徐州申鑫建材市场管理有限公司 分布式光伏发电项目

监 理 初 检 报 告

监理初验缺陷整改反馈表

监理初检问题清单

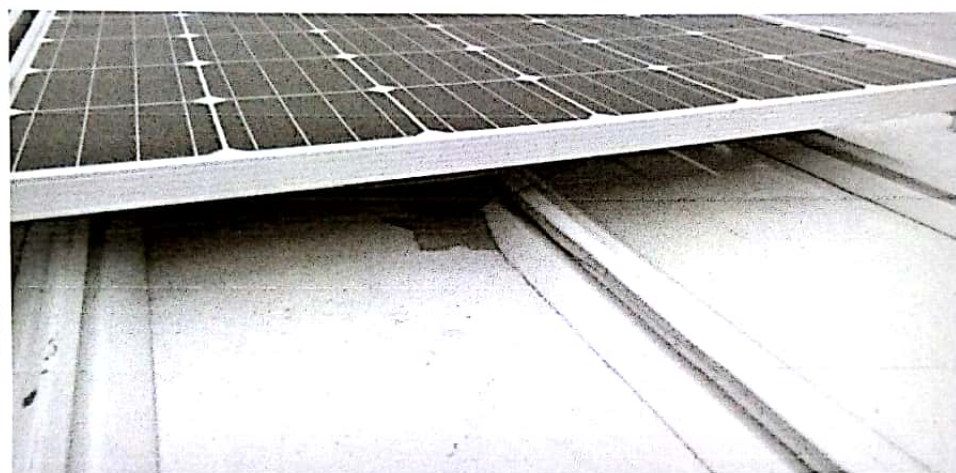
1、逆变器故障未处理。

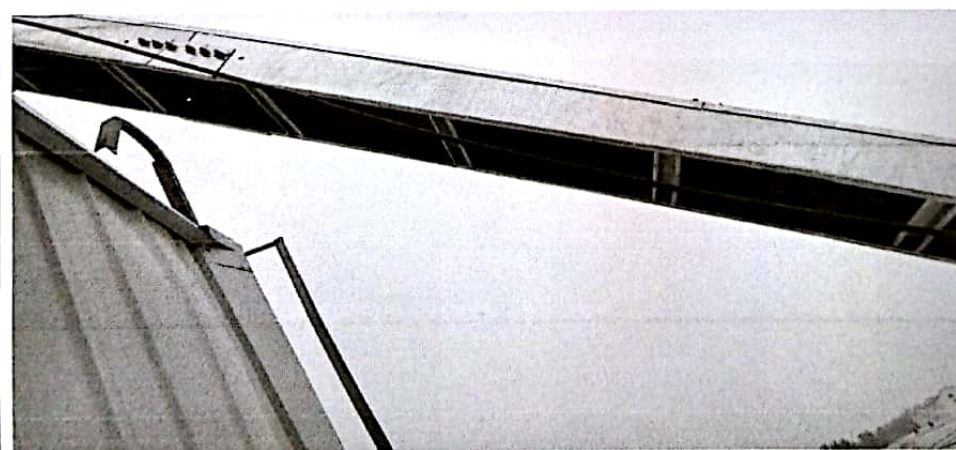
3、立体桥架底部未作封闭，存在安全隐患；桥架接地间隔过远。

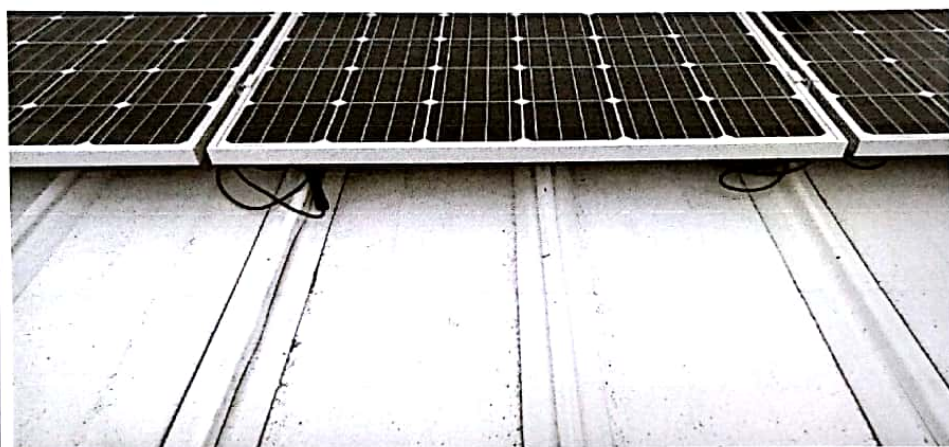
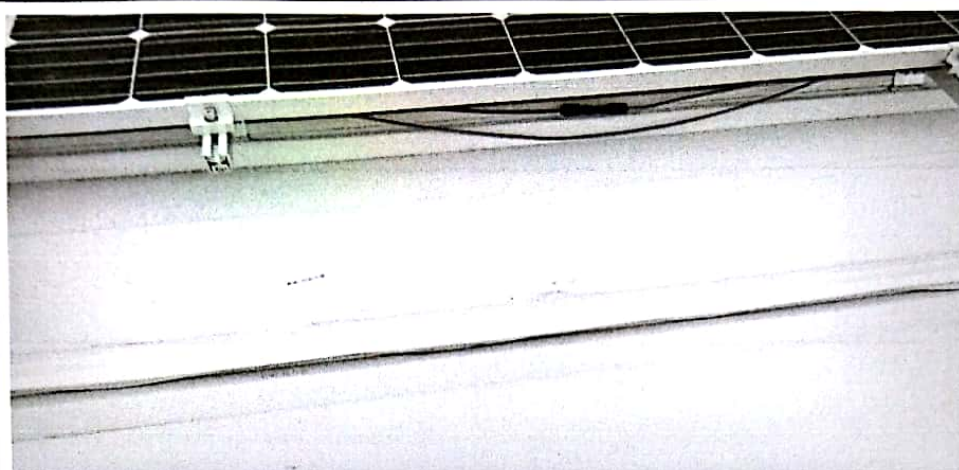
4、部分 MC4 接头散落彩钢瓦屋顶，有进水隐患；部分线缆未吊线。

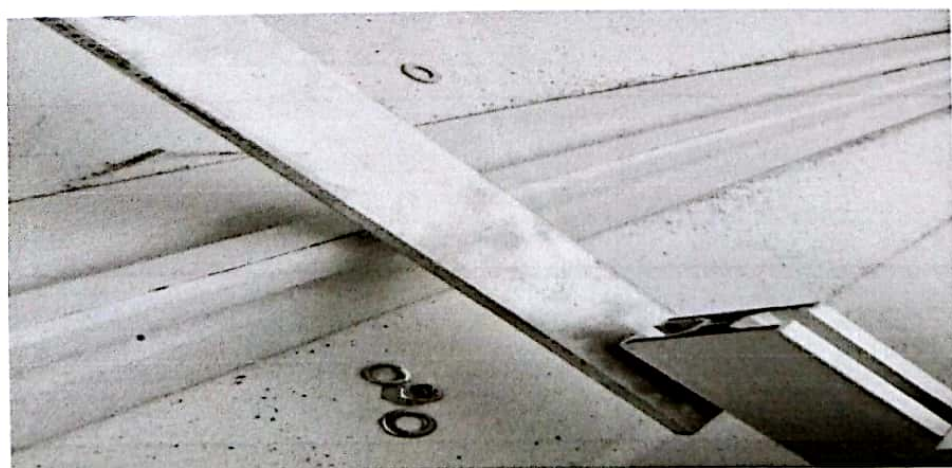
5、扁铁与导轨连接处螺栓未固定。

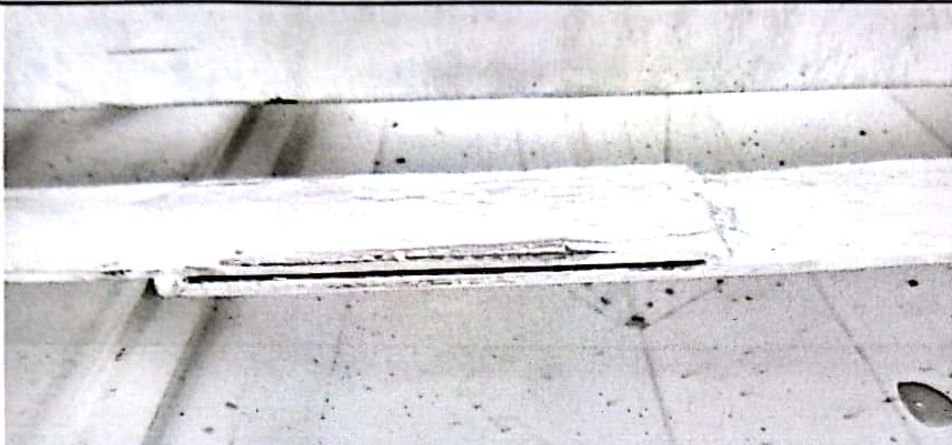
6、接地扁铁焊接处焊接面不足，未三面焊接。

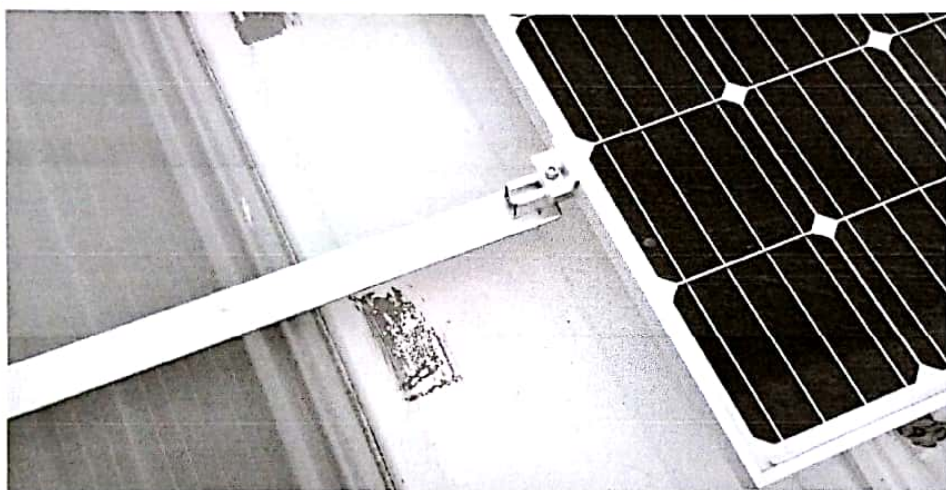
7、组串接地线未与屋顶主接地网连接，且组串阵列接地未跨线连接。

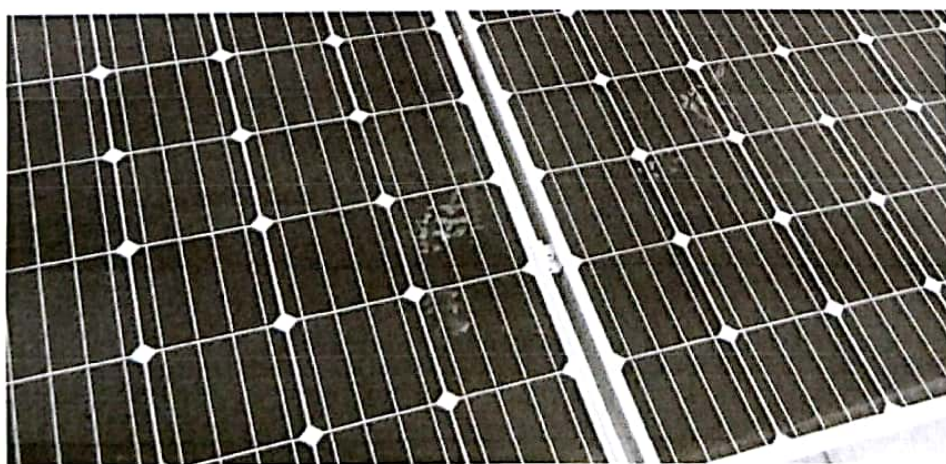
8、组件上脚印较多，踩踏严重。

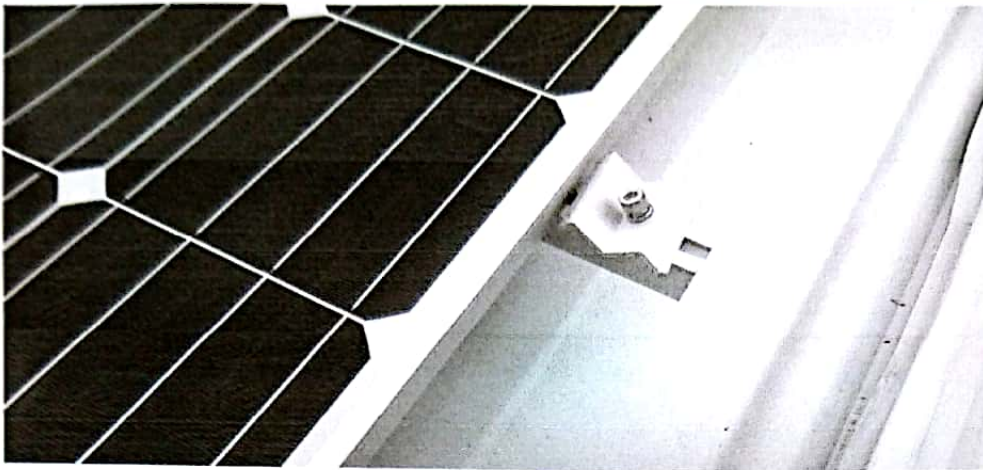
9、部分组件压块压固不牢靠，有掉落情况。

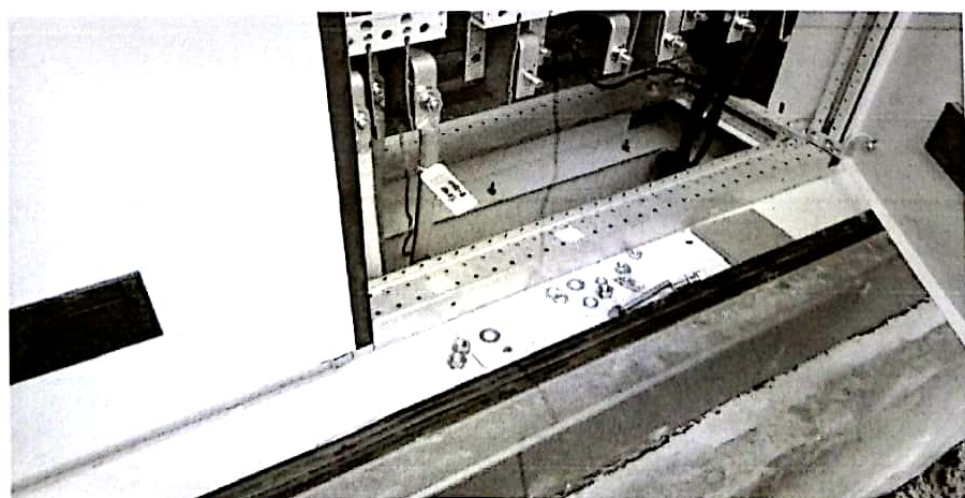
11、一路汇流箱到箱变 3*150 电缆绝缘层损坏,请及时处理。
